PROGETTO DEFINITIVO "SOSTITUZIONE RETE FOGNARIA IN VIA MAMELI E IN VIA SORRISOLE - VARESE": TRASMISSIONE PARERE POSITIVO CON PRESCRIZIONI

**OGGETTO: SOSTITUZIONE FOGNATURA MISTA via MAMELI-via SORRISOLE
CONFERENZA DI SERVIZI DECISORIA IN FORMA SEMPLIFICATA ED IN
MODALITA' ASINCORNA (art.14 e seg. L.n.241/1990)
PARERE su PROGETTO DEFINITIVO**

Oggetto: *Progetto definitivo "Sostituzione rete fognaria in via Mameli e in via Sorrisole - Varese".
Trasmissione parere di competenza.*

OGGETTO: Progetto definitivo: "Sostituzione rete fognaria in via Mameli e in via Sorrisole - Varese"

Luglio 2021	F. Ganna		
Lereti ACQUA GAS	Servizio Gas Acquedotto	Gis_Designer	Control
Comune di Varese		Tav. 1a	
Rete idrica Via Mameli - Sorrisole		Scala: 1:500	
Ufficio Cartografia

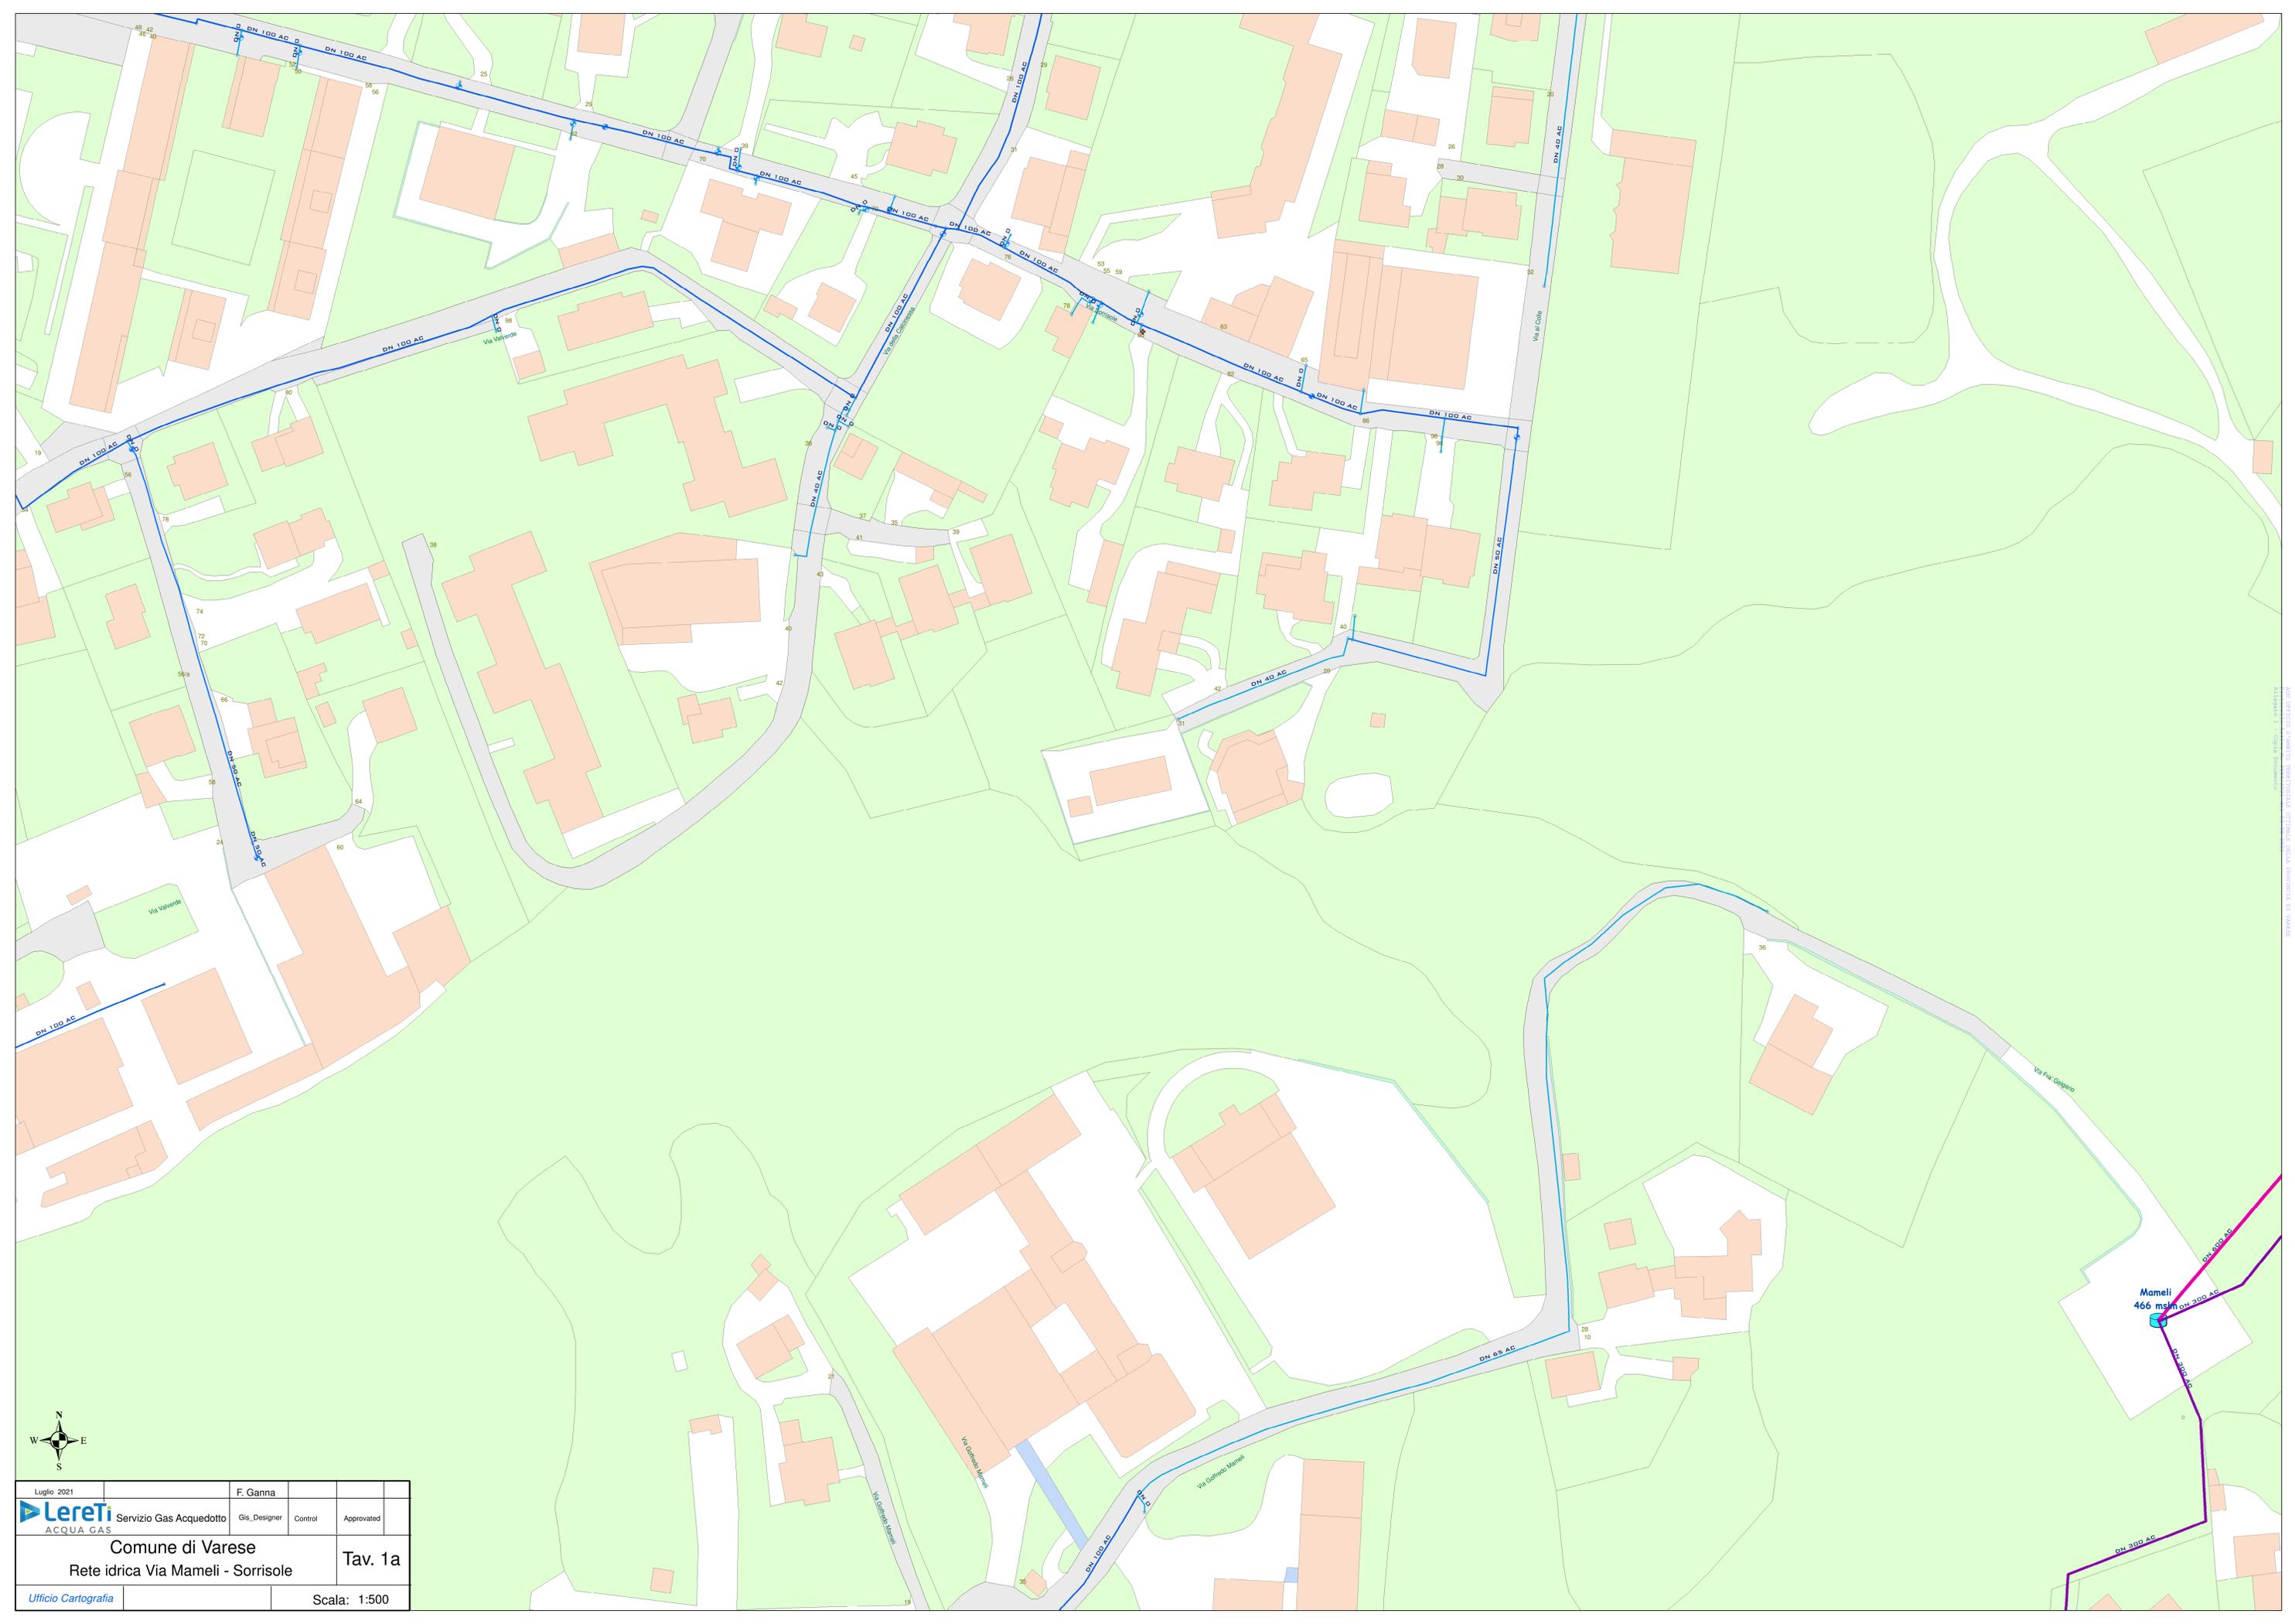
Si segnala, in particolare, che nelle tavole grafiche progettuali relative alle interferenze, viene riportata una indicazione parziale e non aggiornata delle reti acquedotto e gas. Si allegano alla presente le tavole grafiche in scala 1 : 500 della rete gas e della rete acquedotto esercite. In considerazione del fatto che nel tempo lo stato dei luoghi successivo alla posa dei ns. servizi potrebbe avere subito modificazioni, le indicazioni riportate sulle tavole planimetriche o fornite dai ns. incaricati dovranno intendersi a puro titolo indicativo. Si chiarisce inoltre che nelle planimetrie saranno riportate unicamente le reti principali dell'acquedotto e del gas, mentre gli allacciamenti privati potranno essere segnalati in sede di sopralluogo.
